改善箇所説明図

改善の内容

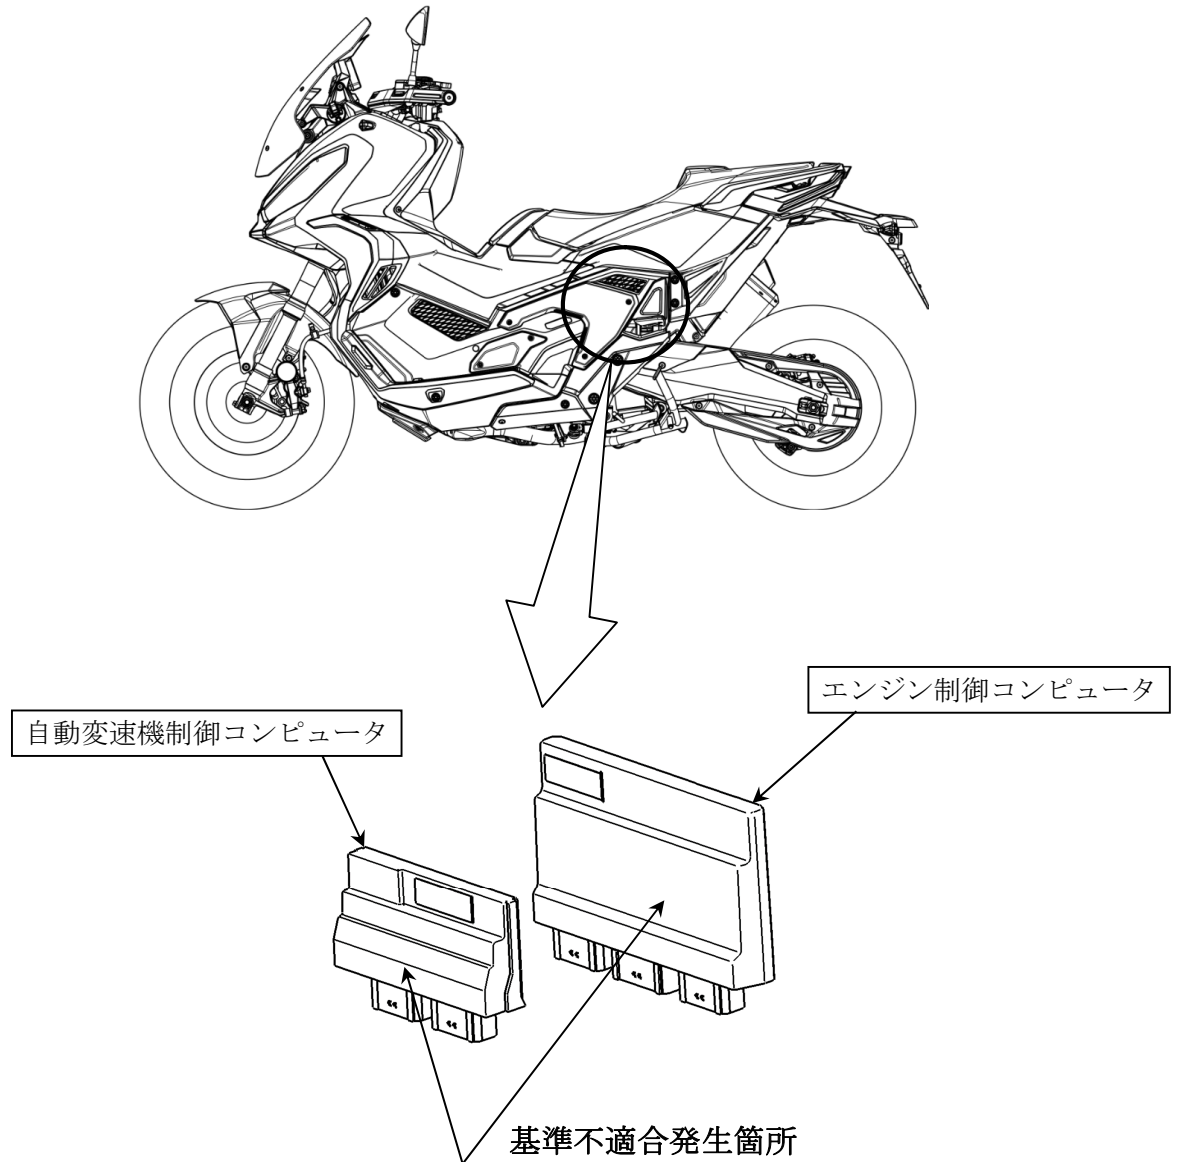
6速DCT型自動変速機を搭載した車両において、エンジン制御コンピュータの燃料噴射制御プログラムが不適切なため、スロットルを素早く僅かに開けると、インジェクタによる燃料噴射量を正しく制御できないことがある。また、自動変速機制御コンピュータの発進時クラッチ油圧制御プログラムが不適切なため、発進時のクラッチ油圧が高いものがある。そのため、燃焼に必要な燃料噴射量が不足した際に負荷トルクが高くなり、最悪の場合、発進時にエンストするおそれがある。

全車両、エンジン制御コンピュータ及び自動変速機制御コンピュータを対策プログラムに書き換える。

識別：車台番号打刻部付近に白色の識別ラベルを貼付する。
